DODATEK č. 1 ke smlouvě o dílo č. 0012/0/OPRI/22 ze dne 21. 4. 2022

- (A) Smluvní strany uzavřely na základě výsledků zadávacího řízení na veřejnou zakázku s názvem „**Bydlení pro seniory se sociální službou Hlubočepy**“ („**Veřejná zakázka**“) dne 21. 4. 2022 smlouvu o dílo č. 0012/0/OPRI/22 (dále též i jako „**Smlouva**“), kterou se Zhotovitel zavázal pro Investora provést realizaci stavby „**Bydlení pro seniory se sociální službou Hlubočepy**“ a další související úkony, a to způsobem a za podmínek stanovených ve Smlouvě a zadávacích podkladech k Veřejné zakázce (dále též i jako „**Dílo**“);

NÁVRH OCENĚNÍ ZMĚNY

Řezy původního objektu se zakresleným skutečným stavem

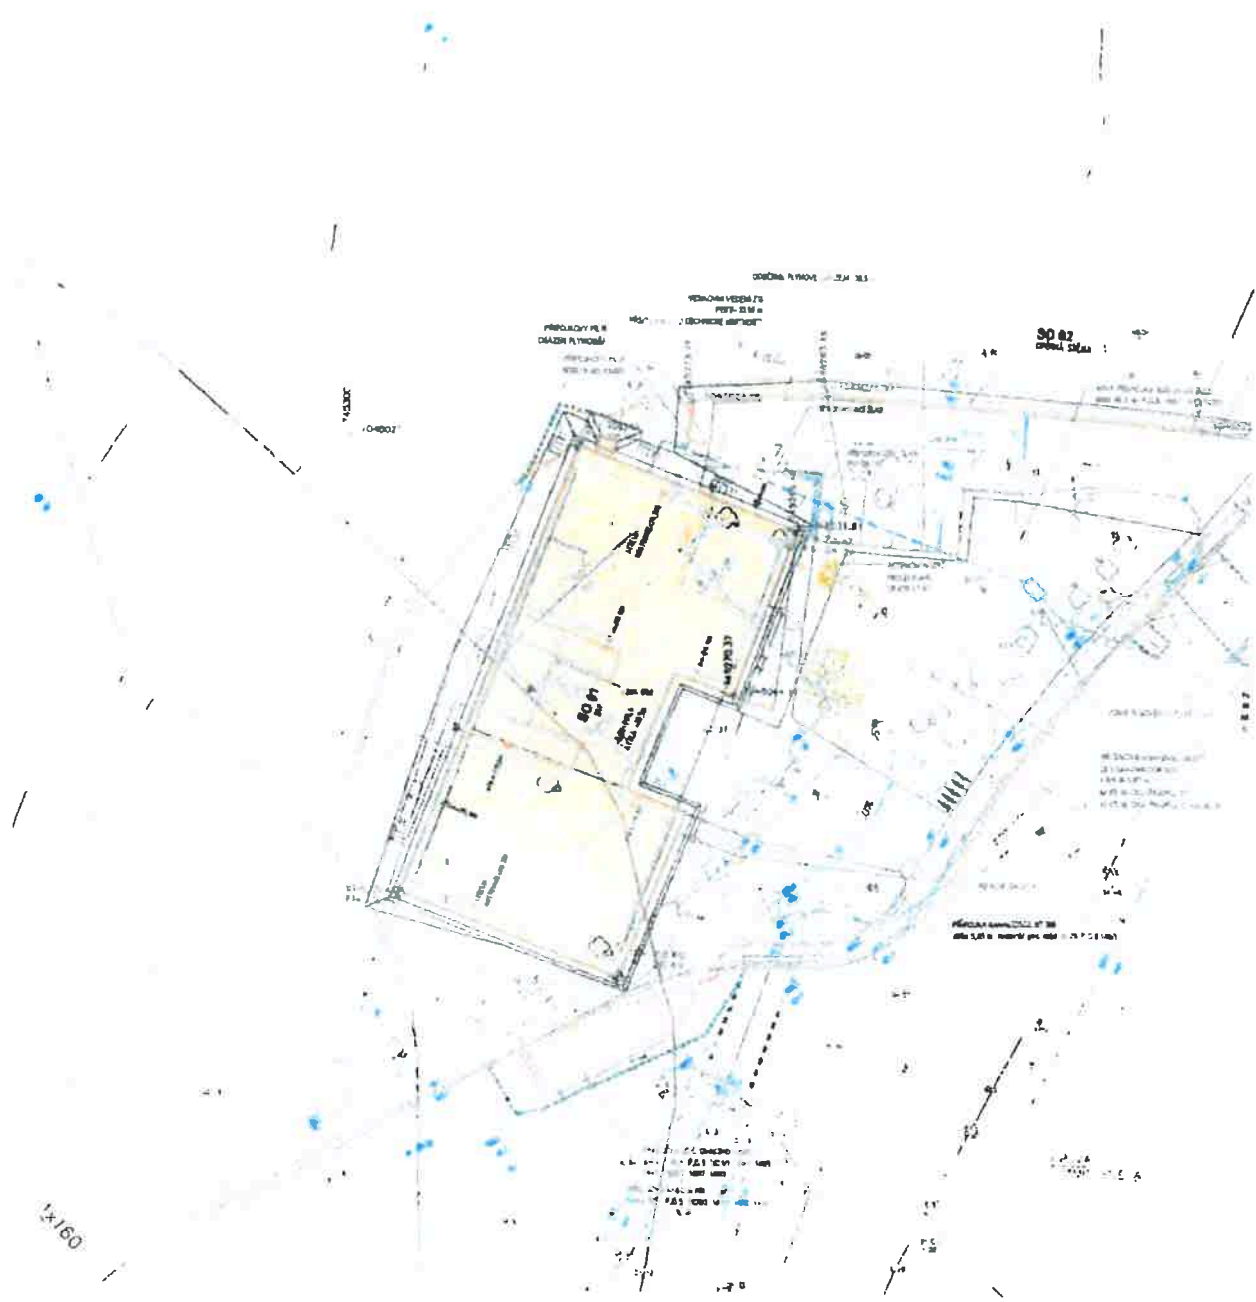
Odstranění základových konstrukcí a spodní stavby demolovaného objektu (p. č. 149/4) "Středisko" a změna zatřídění vytěženého materiálu

Při provádění odstranění povrchu stávající komunikace byly zjištěny pozůstatky základových a nosných konstrukcí v místě stavby odstraňované v roce 2019. Tyto základové konstrukce byly zakryty směsí zeminy, stavební sutě a jiného odpadu. Na povrchu byly překryty slabou vrstvou zeminy.

Pro postup stavebních prací je nutné tyto základové konstrukce odstranit. Dále je řešena změna vytěženého materiálu ze zeminy na směsný odpad.

Předmětem změny je odstranění základových konstrukcí původně demolované stavby a stavební sutě či směsného odpadu.

Uvedené výměry jsou udány jako maximálně možné dle projektové dokumentace demolice stávajícího objektu, a to v množství zde uvedeném. Konečné výměry budou účtovány dle skutečně provedených prací doložených (např. vážními lístky) a potvrzenými TDI.

Ocenění změny P10.01_3-4
Rozmístění sond
Rozbor vzorků

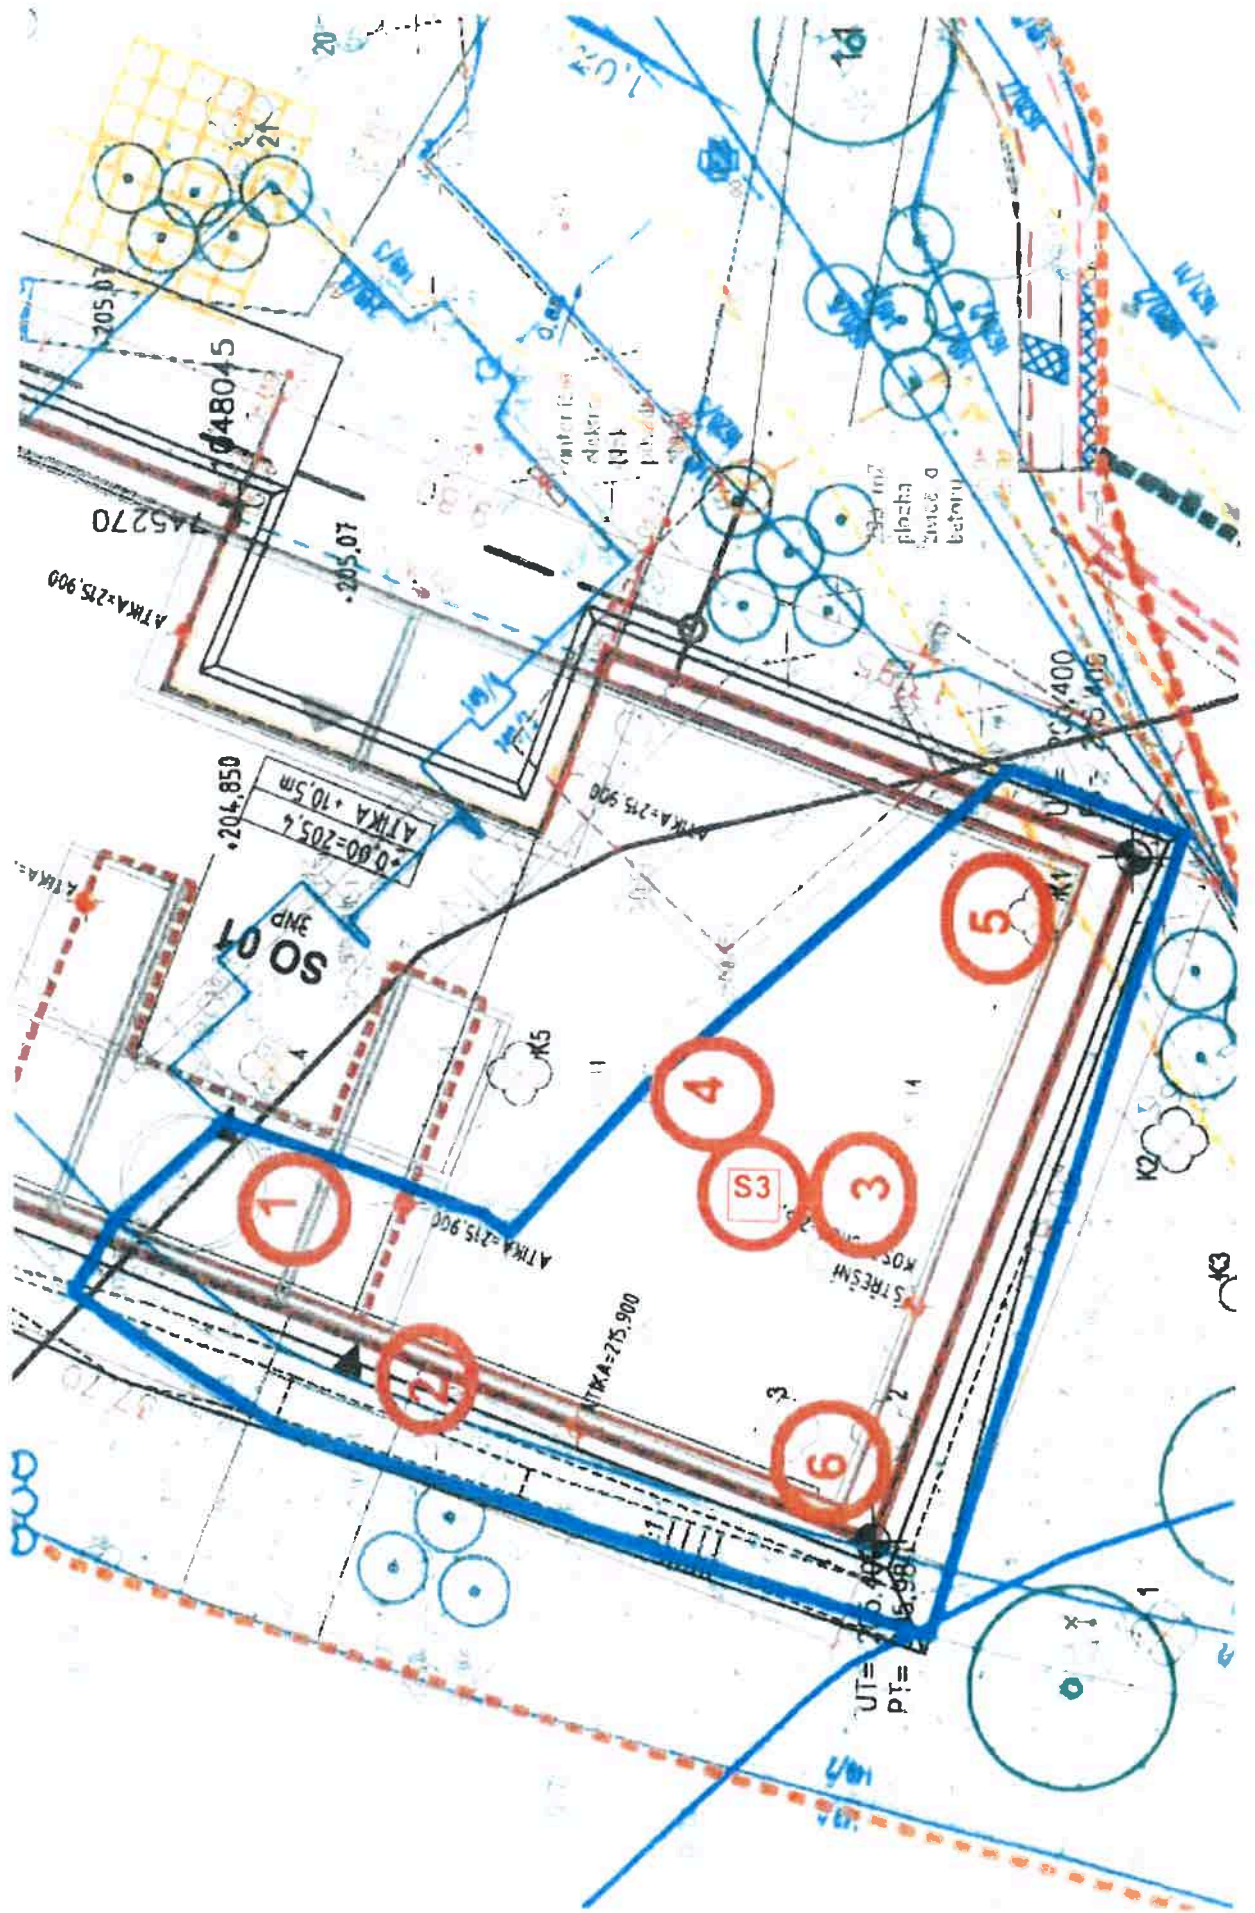
- Změna zařídění těžené zeminy na základě výsledků rozborů půdy v místě stavby
- Změna lokality mazdéponie pro zpětný zásep
- Popisek za zrušení nivelační značky
- Nastavení odřezového materiálu

- Předmětem je změna zařídění zeminy na zemku obsaženou nebezpečně látky v okolí kontaminovaných sond, a to do hloubky 0,5 m. Celkové předpokládané množství kontaminované zeminy je cca 46 m³. Jedná se o sondu v jižní části pozemku (L4) a sondu provedenou v severní části (B0). Ostatní kontrolní sondy provedené v okolí měly negativní výsledek rozboru zaměřeného na prvky PAU a EOK. Změna v ohraničeném okolí kontaminovaných sond, do hloubky 0,5 m bude zřetelně jako nebezpečný odpad. Dále byly provedeny vzorky v místě kontaminovaných sond v úrovni -0,5 m (A, B3). Tyto vzorky již výsledek znečištění neprokázaly. (viz umístění sond a rozbor vzorků)

- Projekt předpokládá existenci mazdéponie pro dočasně uložení materiálu, pro zpětný zásep keramických. Tato deponie se má nacházet v lokalitě do 500 m od místa stavby. Taková deponie není v dispozici.

- Předmětem je změna mazdéponie za trvalou skládku a následné zpětné dotčení vhodného zásepového materiálu a s tím související náklady na sídlování a dopravu nad rámec dohody smlouvy s objednatel a výkazem výměr.

- V místě stavby byla zjištěna nivelační značka, která má být odstraněna při demontáži původního objektu. K odstranění nivelačního bodu je třeba úpravit zřetelně odřezového materiálu.

- Předmětem změny úprava nákladů na zřízení nové nivelačního bodu.
- Změna řeší nastavení odřezového materiálu dle návrhu ocenění změny č. 2 zeminou těženou v místě stavby.
